COMUNE DI CASCINA
Provincia di Pisa

FASCICOLO ESITO ISTANZE DI RICLASSIFICAZIONE
COMPENSIVO DEL QUADRO UNIONE
GENNAIO 2021

VARIANTE DI MONITORAGGIO AL REGOLAMENTO URBANISTICO COMUNALE
CON CONTESTUALE VARIANTE AL PIANO STRUTTURALE PER ADEGUAMENTO E
RIDISTRIBUZIONE DELL'ATTUALE DIMENSIONAMENTO DI PREVISIONE

VARIANTE DI MODIFICA ALLA CLASSIFICAZIONE DEGLI EDIFICI STORICI
(ai sensi dell'art.4 comma 6 delle NTA del RU)
2° provvedimento 2020

SCHEDA N.1 - prot.gen. 29517 del 01.09.2020

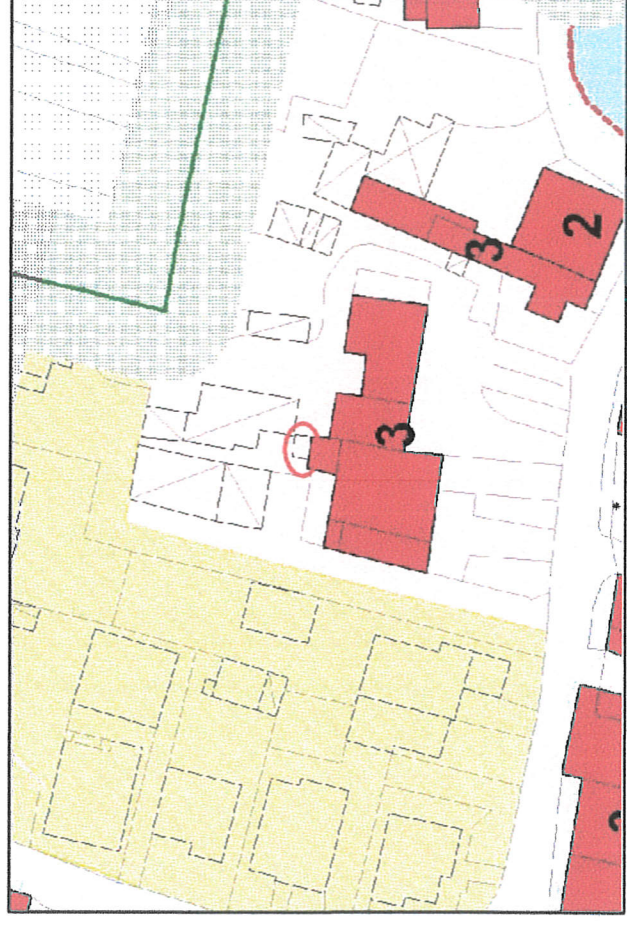
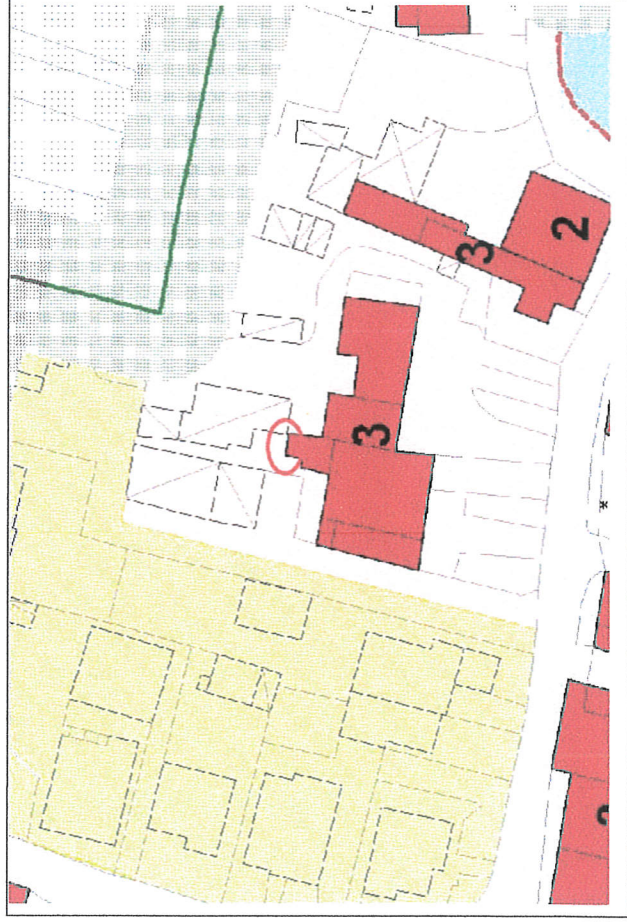
Da una prima analisi della documentazione presentata e da quella reperita d'ufficio la porzione di fabbricato oggetto di richiesta di modifica della classificazione risulta presente negli edifici storici censiti nel Piano Strutturale del 1998 con datazione anteriore al 1830; si è ritenuto necessario approfondire l'aspetto legato alla datazione del manufatto in quanto le sue caratteristiche morfologiche nonché la richiesta di sanatoria avanzata in data 30.04.1986 ponevano dubbi su tale datazione. In effetti anche il catasto storico regionale ha dimostrato che il manufatto al 1906 non risultava presente nella cartografia. Considerato tutto quanto premesso pertanto la classificazione attuale di "edificio di interesse ambientale", risulta non coerente con quanto indicato dall'art.7.2 delle NTA del PS vigente e potrebbe, pertanto. Essere modificata in quanto trattasi di un elemento che sia per datazione, realizzato presumibilmente dopo il 1961 e legittimato con sanatoria rilasciata nel 1994, sia per gli elementi morfologici ed architettonici che lo caratterizzano non si configura come "edificio storico". Poiché l'art.7.2 "i criteri progettuali e normativi" delle NTA del PS definisce al punto 9 gli "edifici non classificati" quelli realizzati dopo il 1960 e per i quali sono ammessi interventi di ristrutturazione edilizia e demolizione e ricostruzione nel rispetto degli indici edilizi ed urbanistici di piano vigenti si ritiene **accoglibile** la richiesta di modifica della classificazione del manufatto in oggetto individuandolo come **"edificio non classificato"** disciplinato dall'art.24.1 comma 1 lett.e) delle NTA del vigente RU.

Pertanto alla luce di tali considerazioni, si ritiene necessario proporre al Consiglio Comunale, quale organo deputato alla approvazione definitiva delle istanze di riclassificazione ex art.4 comma 6 delle NTA del RU vigente, l'**'ACCOGLIBILITA' DELL'ISTANZA**.

L'accoglienza dell'istanza comporta:

- La modifica della tav. 5-2k;
- La modifica della tav. 1-5k;
- L'aggiornamento della scheda 1377 del PS vigente

Stato Attuale

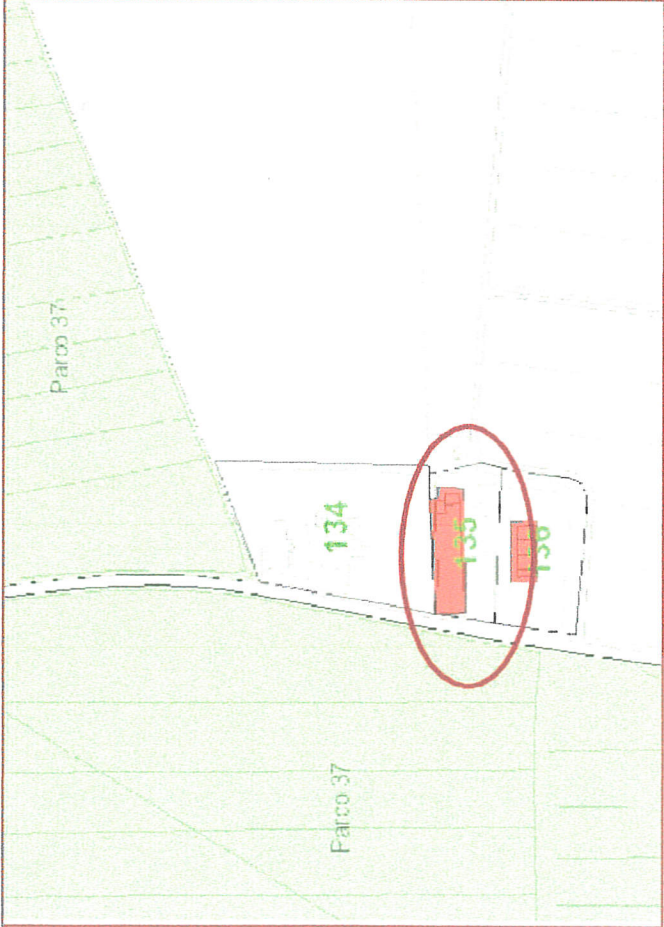
Richiesta: si propone la modifica di variante al RU vigente al fine di realizzare un aumento di volume, SUL, della porzione di fabbricato abitativo in oggetto; tale ampliamento di 20-25 mq di SUL costituisce sicuramente un miglioramento generale non solo a livello architettonico ma anche relativamente alla visuale esterna.

Dall'analisi della documentazione allegata all'istanza nonché da quella reperita d'ufficio si evince che una porzione di edificio era già presente nel Catasto storico Leopoldino (anteriore al 1830) e che la successiva porzione è stata presumibilmente realizzata entro il 1906. La documentazione fotografica allegata effettivamente denota un fabbricato modificato nel corso del tempo attraverso interventi che ne hanno alterato l'impianto originario attraverso l'inserimento di un volume a piano terra (lato est) di cui però non viene indicato il titolo abilitativo da cui poter evincere la data di realizzazione, la modifica della gronda della porzione finale del fabbricato, l'inserimento di alcune tettoie e l'alterazione di alcune aperture poste soprattutto a piano terra; pur tuttavia si evince la partitura originale delle finestre ed il mantenimento di alcuni elementi architettonici originari che possono essere verificati anche dalle foto storiche. In generale comunque il fabbricato mantiene nell'insieme il carattere tipologico originario quale "casa colonica plurifamiliare" pertanto si ritiene di non poter modificare la classificazione dell'impianto originario. Eventualmente potrà essere considerata la possibilità di modificare la classificazione dell'ultima porzione a piano terra previa autorizzazione di tutti i proprietari del fabbricato e dimostrazione della datazione di tale porzione. Considerato comunque che la richiesta presentata riguarda la possibilità di ampliamento di tale unità immobiliare con aumento di SUL si ritiene l'istanza **NON PERTINENTE** in quanto non rispondente alla disciplina dell'art.4 comma 6 delle NTA del RU; potrà essere presentata nuova istanza ai sensi del succitato articolo e corredata da idonee richieste e da quanto sopra indicato.

NON MODIFICATO
